Proposition d'amélioration du jalonnement vélo pour traverser Perrache et pour rejoindre le Pont Gallieni.

Trajet Nord - Sud : Depuis Quai Maréchal Joffre jusqu'au Quai Rambaud

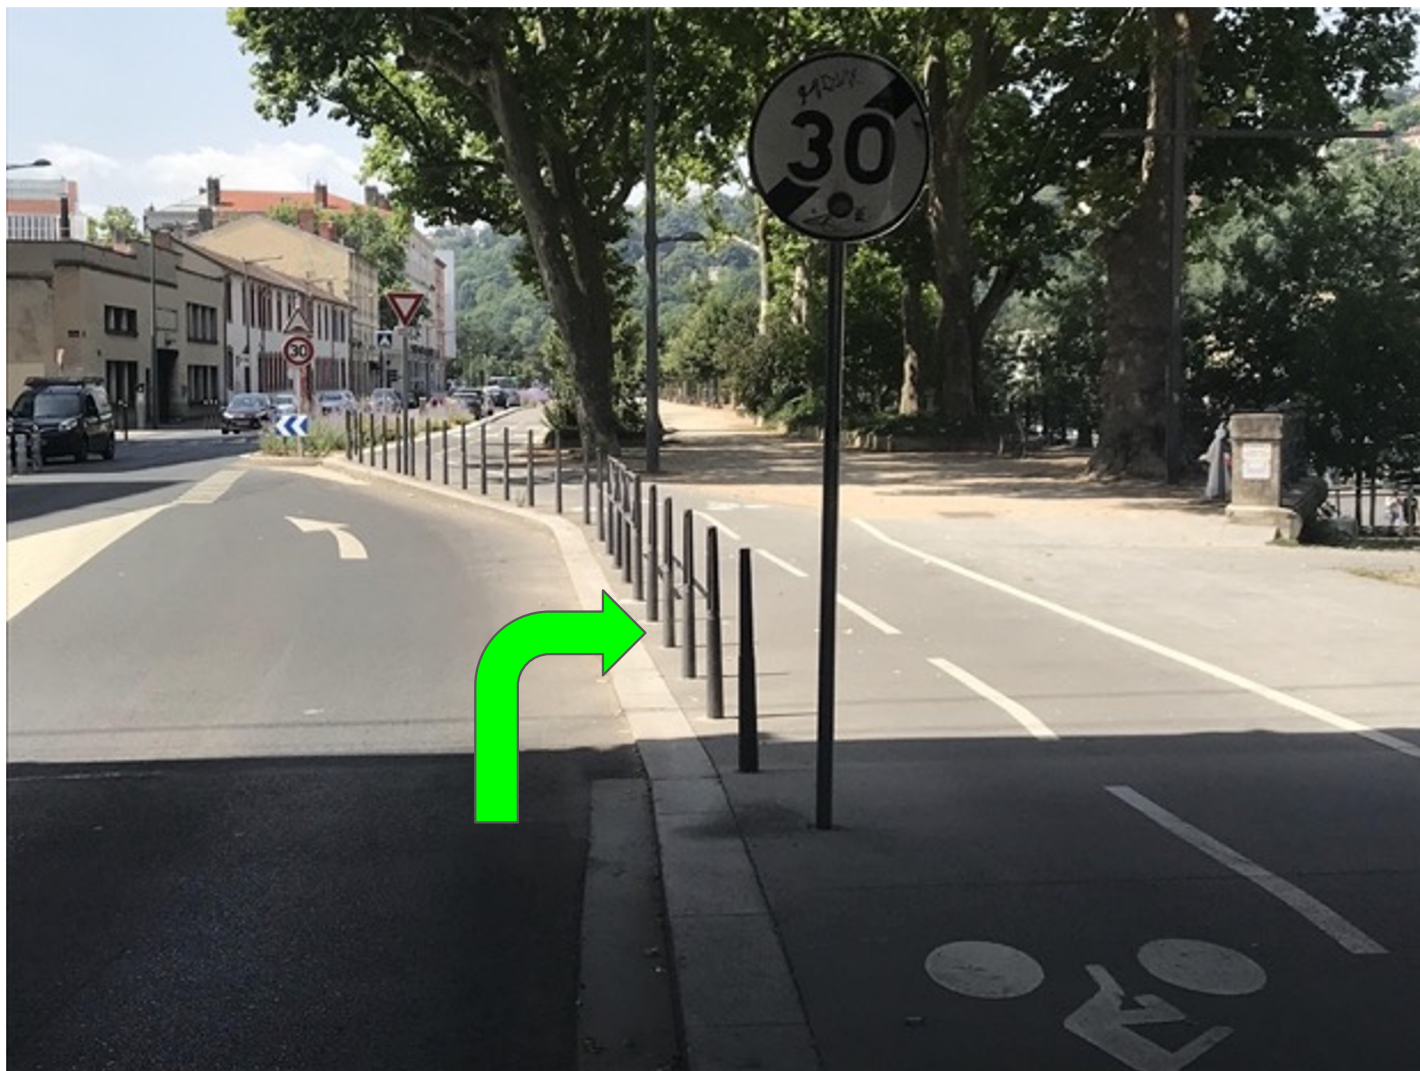
Demande de jalonnement pour indiquer le chemin à droite sous le pont Kitchener afin de rejoindre la Confluence.

De nombreux vélos ne savent pas qu'ils peuvent emprunter le quai bas pour traverser sur un itinéraire qui leur est autorisé.

Cet itinéraire sous le pont près de la Saône est étroit avec une barrière sous le pont, générant un vrai conflit d'usage avec les piétons qui ne voient pas non plus que cet itinéraire est autorisé aux vélos.

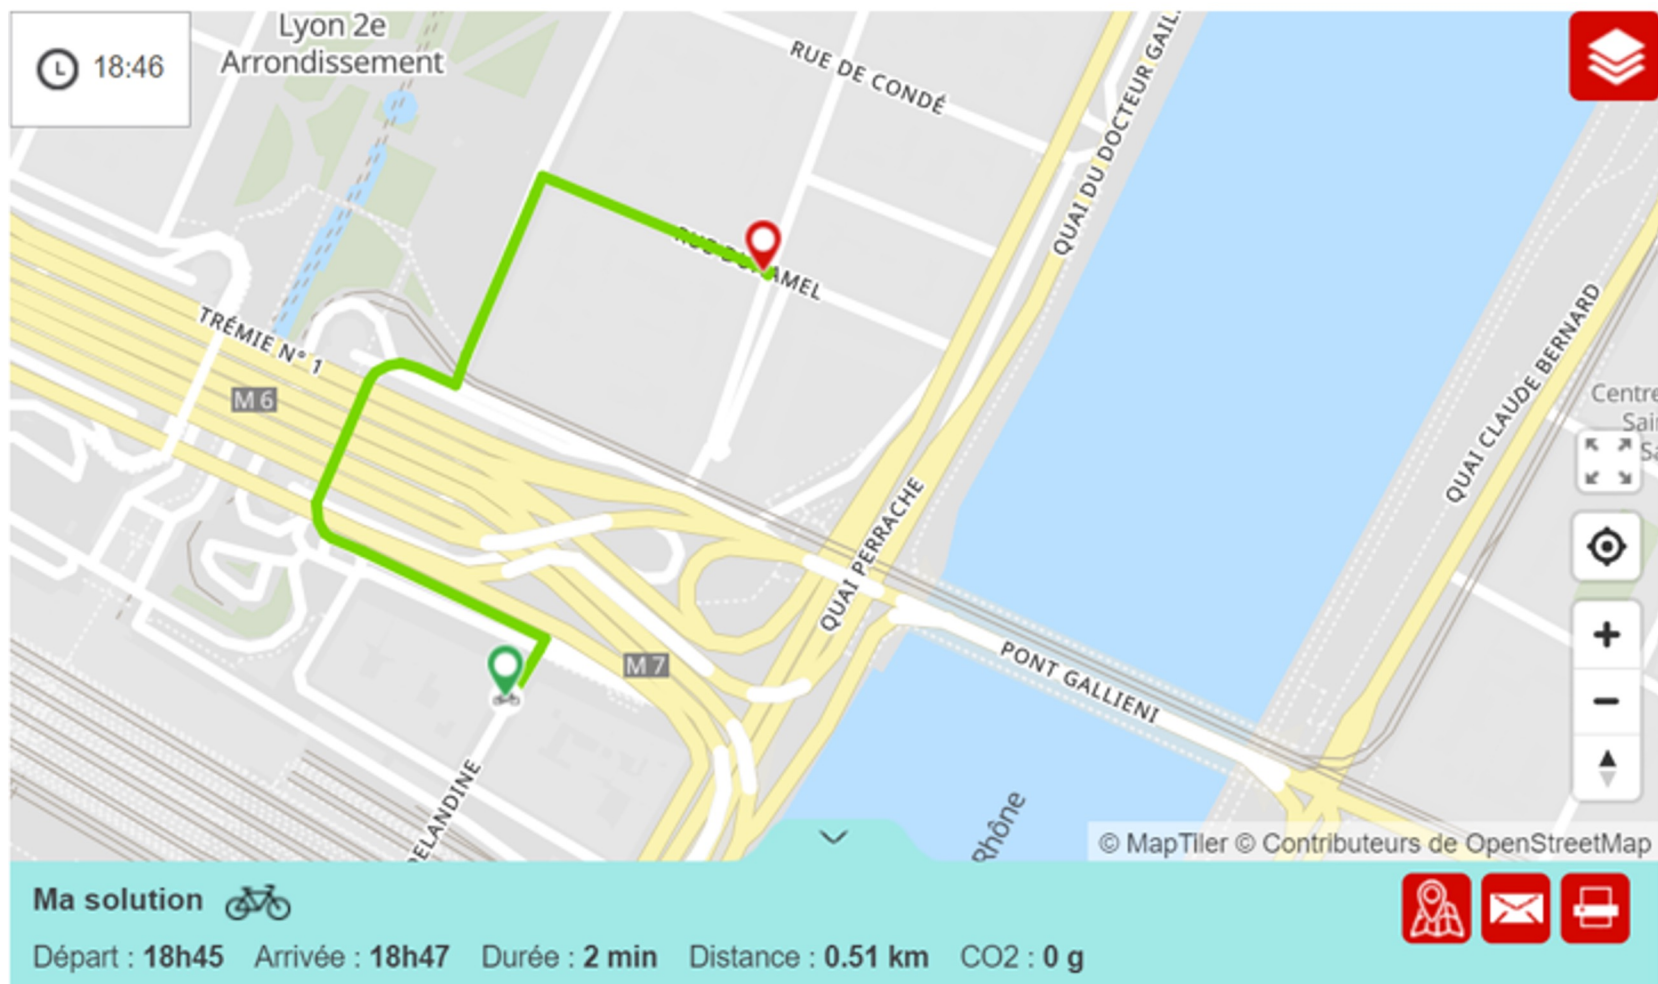
L'itinéraire sous le pont via la route voiture est possible mais au bout de la chaussée, un rebord de trottoir et une barrière trop dense ne permettent pas de rejoindre la piste cyclable sans mettre pied à terre, avec un risque de chute si l'on essaie.

Trajet Sud Perrache -> Pont Gallieni par place Carnot

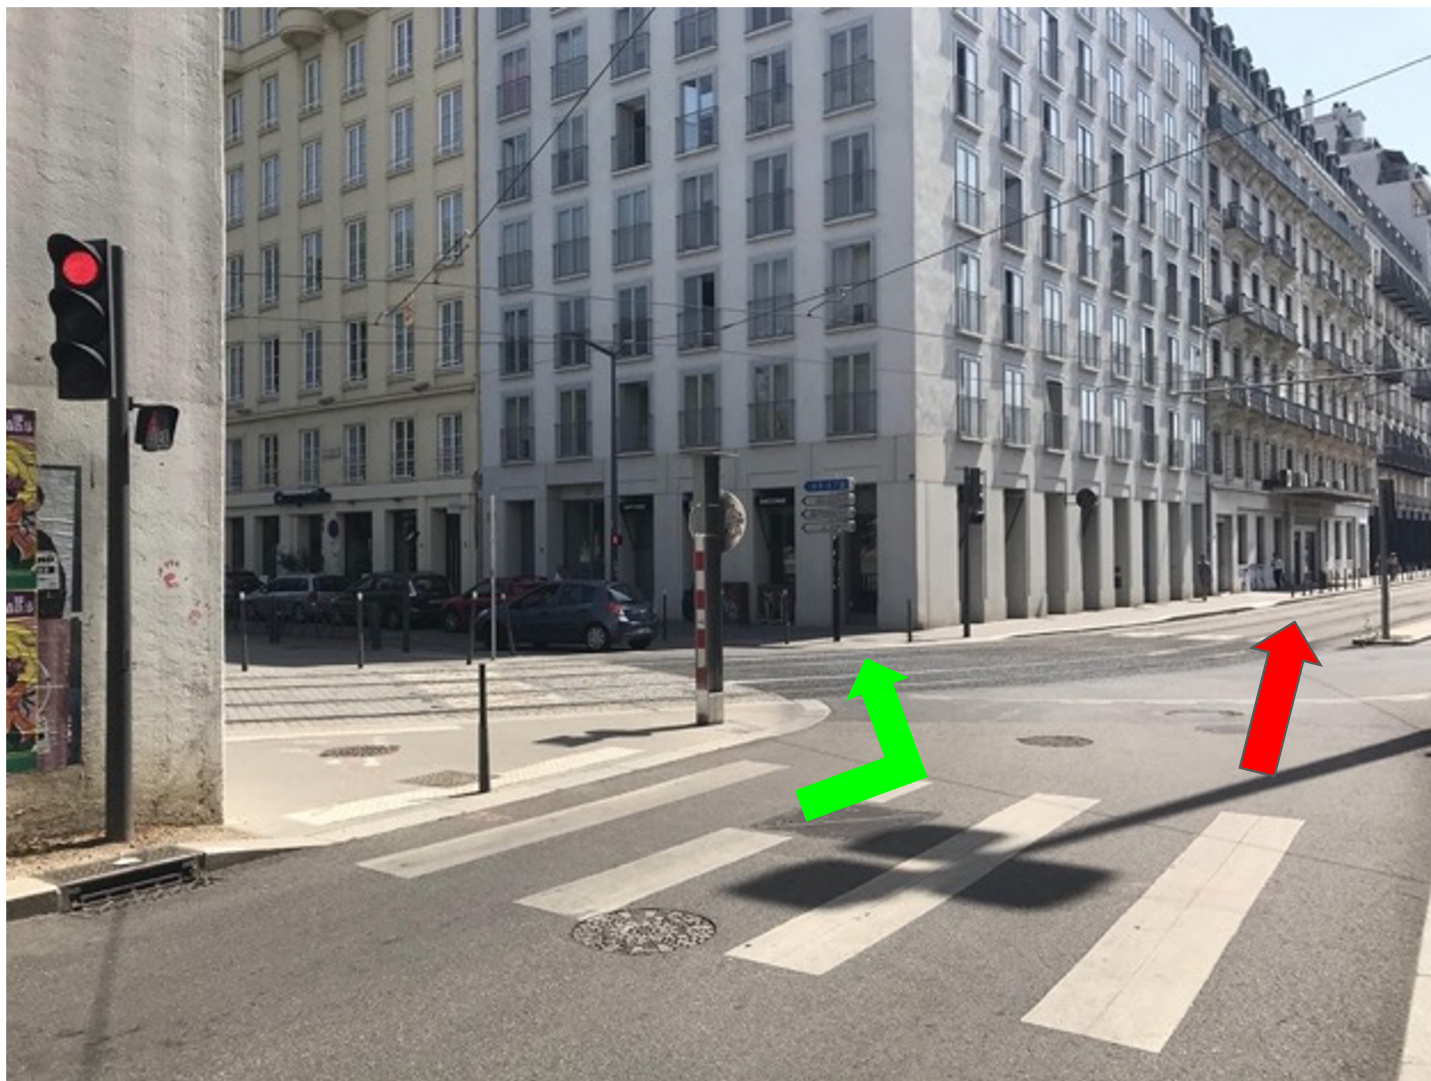
Demande de jalonnement Vélo tourner à droite pour chemin piétons vélo ou tourner à gauche par place carnot

Demande jalonnement tourner à gauche, là où la majorité des vélos tournent à droite sur Cours Verdun pour rejoindre le pont Gallieni.

Demande jalonnement tourner à droite sur rue Duhamel puis à droite sur rue de la Charité. pour rejoindre le pont Gallieni.
